中型トラック かじ取り装置(ドラッグリンク)のリコールについて

(届出日:令和8年1月22日、作業開始日:令和8年1月23日)

リコール番号 5767

改善箇所説明図

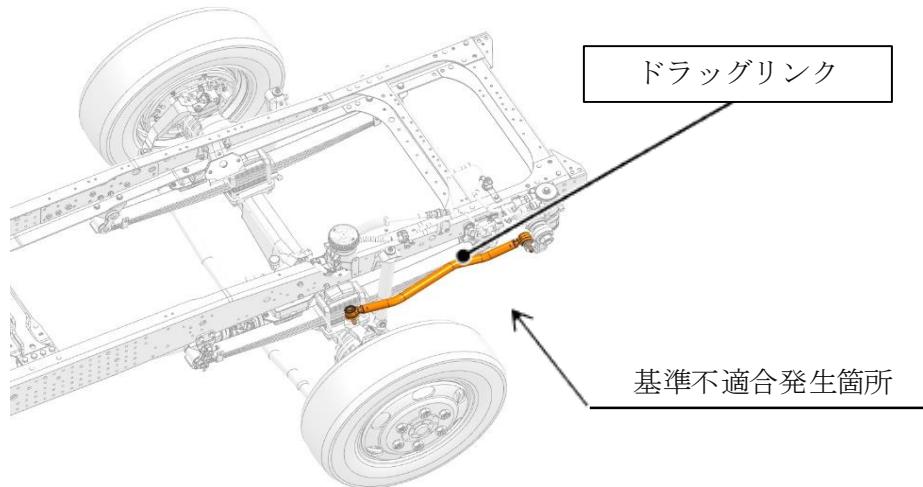
ドラッグリンクにおいて、製造工程での作業指示が不適切なため、フロント側を示すラベルをリヤ側に貼付けたものがある。そのため、ドラッグリンクを車両へ前後逆に組付けたことにより、タイヤとの隙間が小さくなり、タイヤチェーン装着時にドラッグリンクとタイヤチェーンが接触するおそれがある。

改善の内容:
全車両、ドラッグリンクを良品に交換する。

識別 : 助手席側ドア開口部のドアストライカ左上に、識別シール（金色）を貼付する。
